► **Rapport de vérifications techniques**

EVREUX_BA105_BATIMENT 310

- Date : 17/03/2022
- Dossier Socotec n° : 210710591000044
- Référence du rapport : 10591-/22/013

Diagnostic relatif à la solidité
EVREUX (27) – BA105 – PROJET C-130H – BATIMENT 310

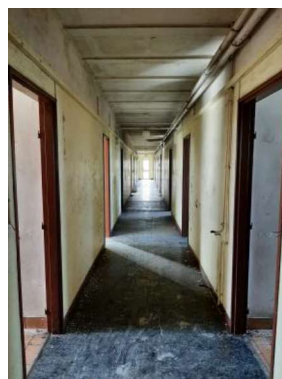
Discontinuité des cheminements reliant les issues de secours entre elles et à la voie engin.

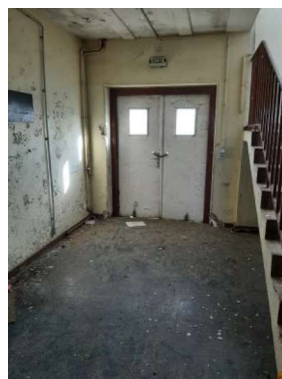
Absence de désenfumage en partie haute de l'escalier central.
